BIJLAGE 1: Stedenbouwkundig advies en voorstel tot aanpassing

Beoordeling bouwaanvraag Hoofdstraat 146

Kees Hofstee, concept 16-09-2022

Westzijde (Hoofdstraat)

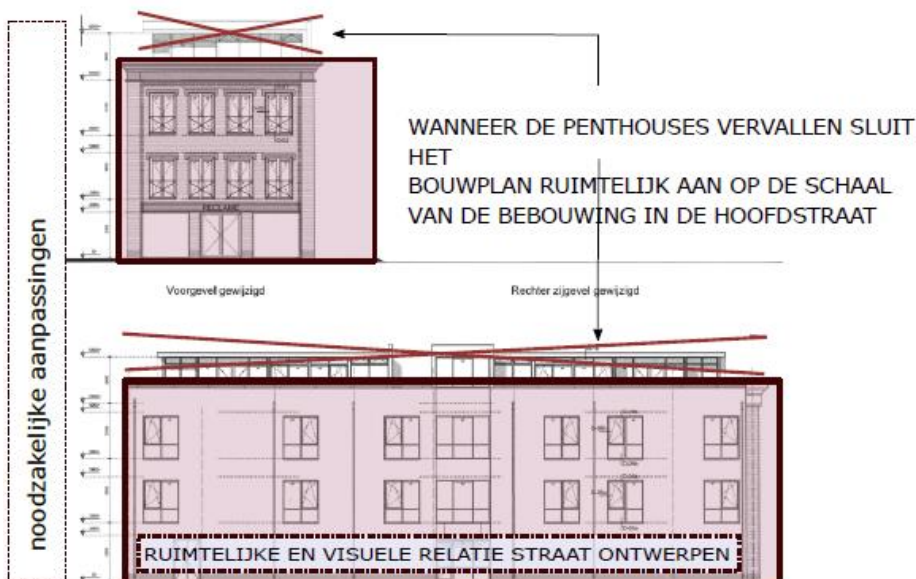
Het bouwplan voegt zich ruimtelijk goed in de Hoofdstraat, althans dat geldt voor de begane grond met de eerste twee verdiepingen. De extra bouwlaag, de bovenste verdieping detoneert echter, zowel in de Hoofdstraat als aan de zijde van het achterliggende parkeerterrein. Het bouwplan is daardoor ruimtelijk te dominant, op een plek waar dat vanuit stedenbouwkundig perspectief niet gewenst is. Er is geen ruimtelijke aanleiding voor toevoegen van een extra bouwlaag.

Op de foto hiervoor is te zien dat de westelijke straatwand van de Hoofdstraat bestaat uit panden met een bouwhoogte van 2 bouwlagen met kap tot maximaal 3 bouwlagen.

De hoogteaccenten vormen echter de uitzonderingen in het lint. Er is geen ruimtelijke aanleiding om op deze locatie (van de voormalige Kijkshop) een ruimtelijk accent in de Hoofdstraat te realiseren. Dat levert een soort 'verrommeling' van het straatbeeld op. Dat geldt ook voor de afwijkende bouwhoogte aan de zijde van het parkeerterrein. Hier ontstaat een hoge gevel die ruimtelijk niet aansluit op of bijdraagt aan de gewenste bijzondere sfeer rondom het oude pakhuis.

Vanuit stedenbouwkundig perspectief adviseren we om het bouwplan aan te passen aan de ruimtelijke uitgangspunten die hierboven zijn geformuleerd (woningoppervlakte, bouwhoogte, en ruimtelijke relatie tussen gebouw en de openbare ruimte).
